**Oggetto: Comunicazione di modifica non sostanziale dell'impianto ai sensi  
dell'art. 29-nonies del D. Lgs. 152/2006 e s.m.i..**

sostituzione della camera di aspirazione (di seguito air-intake) della turbina a  
gas del Ciclo Combinato 2 della Centrale Termoelettrica di Ravenna.

**Aggiornamento AIA**  
**per modifica non sostanziale**

## ***Nuova Relazione tecnica dei processi produttivi***

Figura 2-1: Layout nuova camera di aspirazione

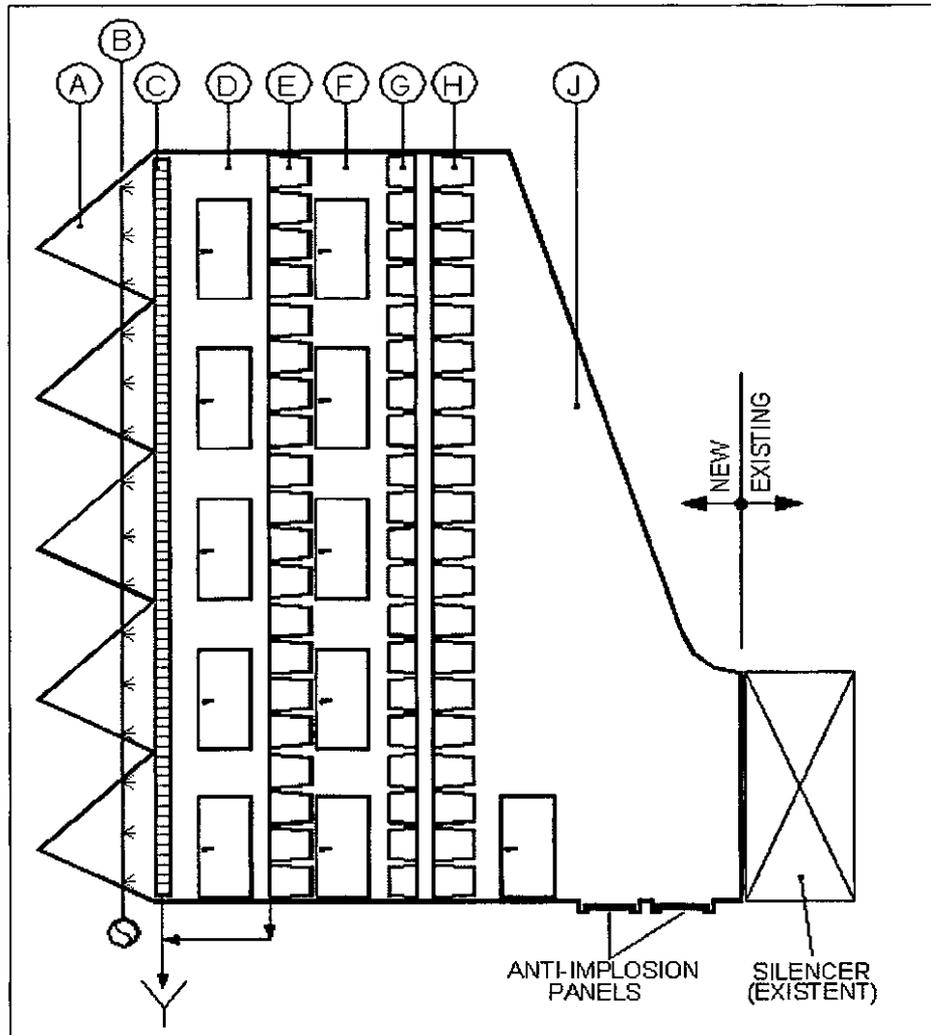
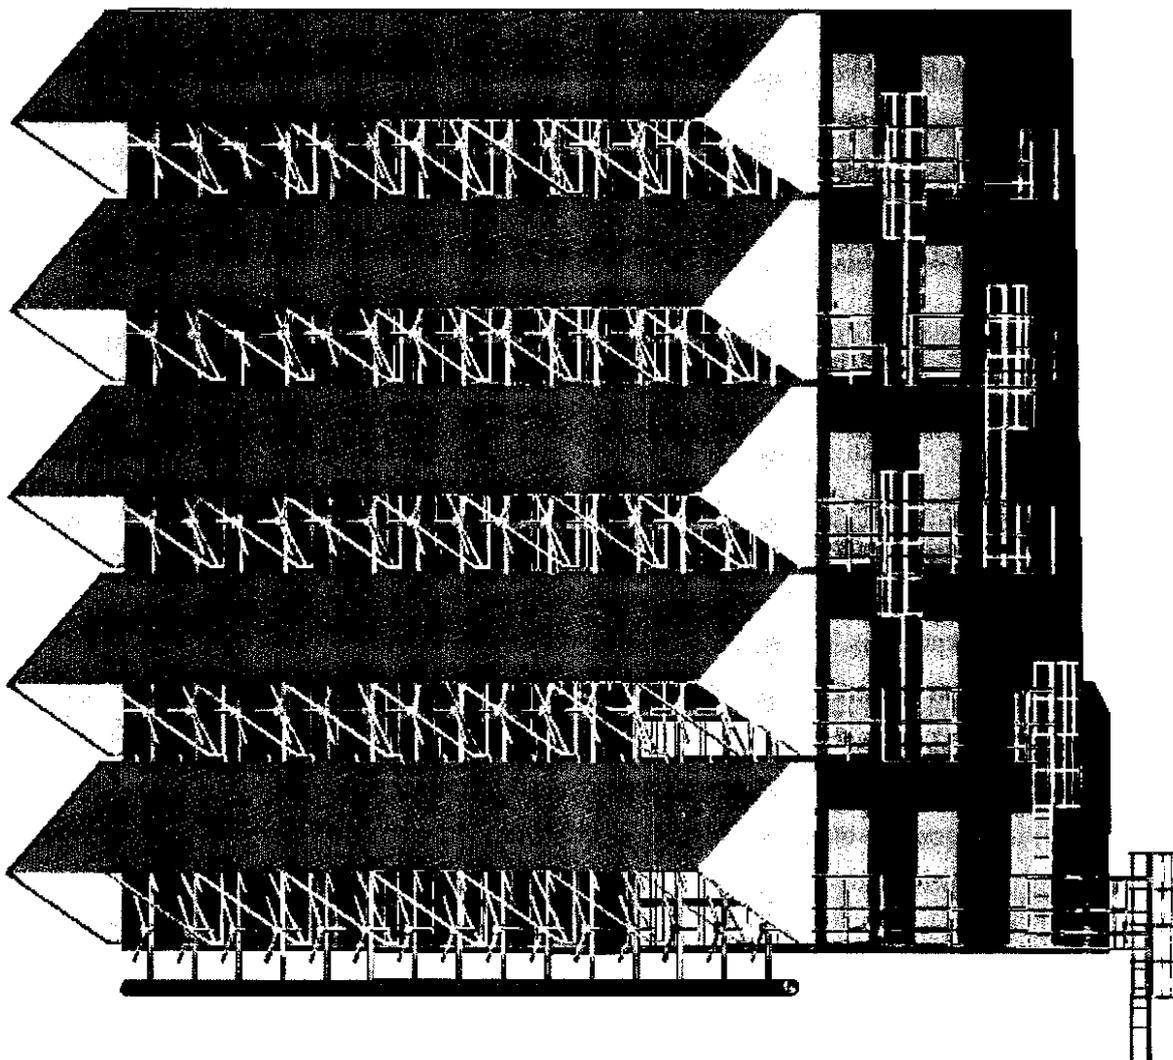
Il layout del nuovo *air-intake* è riportato nella Figura 2-1, mentre la Figura 2-2 ne riporta il modello 3D.

Nel nuovo *air-intake* le caratteristiche tecniche delle cappe anti pioggia (*weather hoods*) rimangono invariate rispetto all'esistente, mentre risultano modificati il sistema anti-icing ad aria calda, il separatore di gocce (*weather louver*) e tutto il sistema di filtrazione.

Il sistema di filtrazione del nuovo *air-intake* risulta modificato rispetto a quello dell'*air-intake* attualmente installato, al fine di migliorarne la funzionalità e l'efficacia: invece di utilizzare prefiltri a calza e filtri a cartuccia come nell'*air-intake* esistente, viene utilizzato un sistema di filtrazione mediante tre stadi ad efficienza progressiva (prefiltrazione, filtrazione fine e filtrazione HEPA) separati tra di loro da camminamenti, utili per operazioni di manutenzione/sostituzione degli elementi filtranti.

Tali modifiche comportano una variazione anche nelle dimensioni dell'intero *air-intake*: la presenza dei camminamenti tra gli stadi di filtrazione, infatti, determina necessariamente un aumento della profondità di circa 9 metri arrivando fino al silenziatore del compressore.

Inoltre la nuova camera di aspirazione presenta una superficie di captazione pressoché doppia rispetto all'attuale, passando da 9,5m x 13,5m, rispettivamente in altezza e larghezza, a 14,5m x 18,0m, per consentire l'installazione di un maggior numero di filtri rispetto alla condizione attuale, con evidente riduzione della portata di aria sul singolo
